2018年3月吉日
株式会社サンワカンパニー
製造元：ピーエス工業株式会社

タオルウォーマー PS HR(E) スイッチボックス モデルチェンジのお知らせ

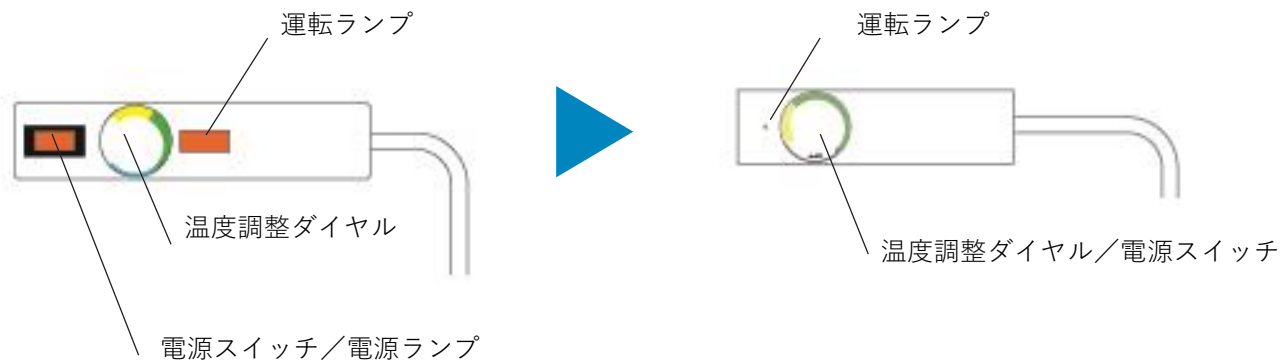
電源・運転ランプを1つのLED 運転ランプに統一し、ランプ交換をほぼ不要とすると共に、ボックスのコンパクトさを追求しました。

操作部レイアウト、メカニズムの見直しによりコンパクト化。スイッチボックスの幅が42mm短くなりました。

電源 ON/OFF 操作と温度調整操作を一元化し、ダイヤル操作で電源操作と温度調整操作を同時に行うシンプルな機構となりました。

電源ランプと運転ランプを一元化、運転ランプのみのシンプルな表示とし、ランプはLED化しました。

制御方式の変更により、サーモ ON/OFF 切替のクリック音がなくなり、完全な無音運転を実現しました。

部品及び、放熱面積とヒーター定格消費電力のバランス等の見直しにより、一部機種 of 定格消費電力が低下しました。尚、それによる本体の温まり方に変わりはありません。

構造の見直しによりスイッチボックスの固定強度が強化されました。

異常を検知した際、LED ランプの点滅によりエラー表示が確認できるようになりました。

2018年4月2日（月）ご注文分より対象デザインは、新タイプスイッチボックス仕様での提供となります。
